**Ministero della Transizione Ecologica**

Oggetto: **invio osservazioni alla Documentazione Integrativa Volontaria progetto  
Aeroporto di Milano Malpensa - Master plan 2035 – Codice Procedura 5359**

Figura 181 - Possibili alternative di sviluppo per le strutture cargo

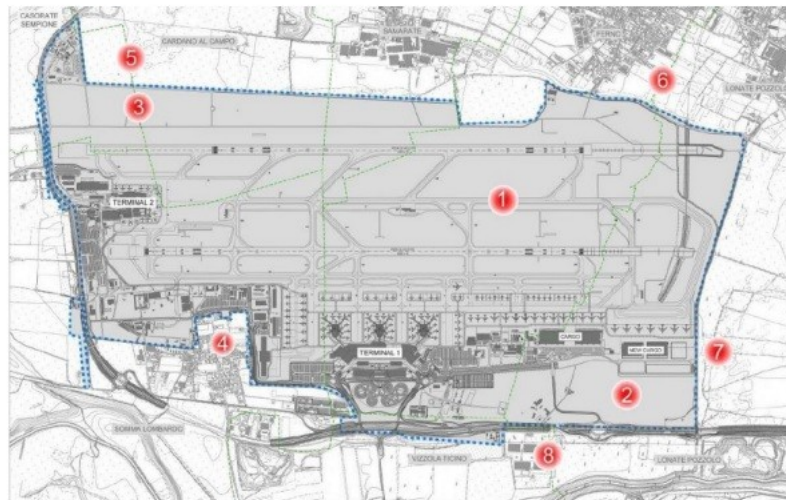
La soluzione 2) richiederebbe la realizzazione di forme di collegamento abbastanza complesse con gli esistenti piazzali di sosta aeromobili, che si troverebbero al di là degli attuali edifici cargo, ma soprattutto va ad interessare l'unica area che garantisce – nel lungo termine – la possibilità di realizzare un potenziamento delle infrastrutture di volo e che quindi si ritiene "strategicamente" indispensabile mantenere libera da nuovi insediamenti.

La realizzazione di 3 ambiti funzionali, appare incoerente con le previsioni stesse del Master Plan, ma soprattutto viene considerata compensativa rispetto al consumo di 44 ettari, ma soprattutto si scontra con le dichiarazioni fatte dall'Amministratore Delegato di SEA Brunini in occasione della Commissione Ambiente e Società Partecipate del Comune di Milano svoltasi in data 29 giugno dove la stessa zona è stata confermata come l'unica idonea a contemplare gli eventuali sviluppi infrastrutturali.

Quindi si propone una compensazione che qualora venisse realizzata con i tempi della natura (pensiamo all'ambito Formazione Forestale) sarà immediatamente cancellata per costruire la terza pista (necessaria dopo il 2035 da parte di SEA).
